# Bebauungsplan Nr. 78.2 – „Werrainsel – Müllers Weiden“ in Eschwege

## Darstellung der Änderungen gegenüber dem rechtsgültigen Stand des Bebauungsplans Nr. 78.1

a) Planzeichnung (Ausschnitt M 1.1000)

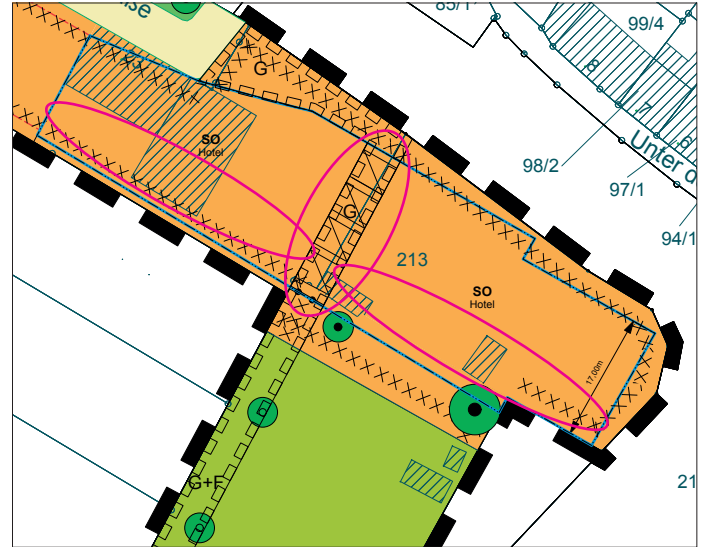
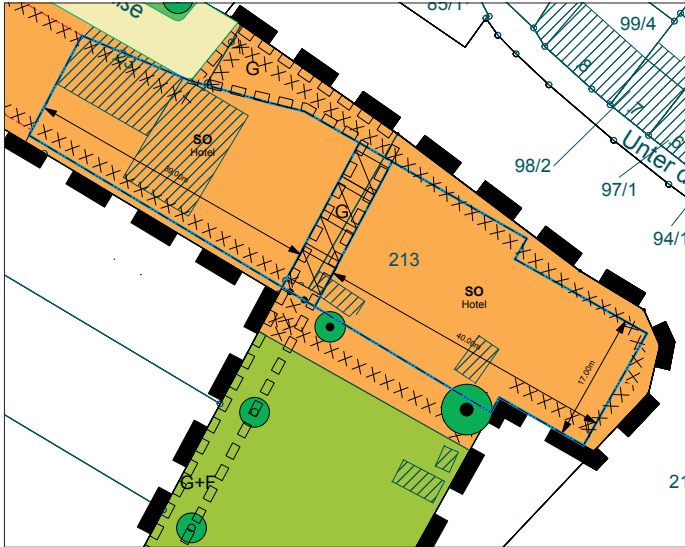
geändert:  
Anpassung der Baugrenzen im Bereich der Passage, Bemaßung entfernt
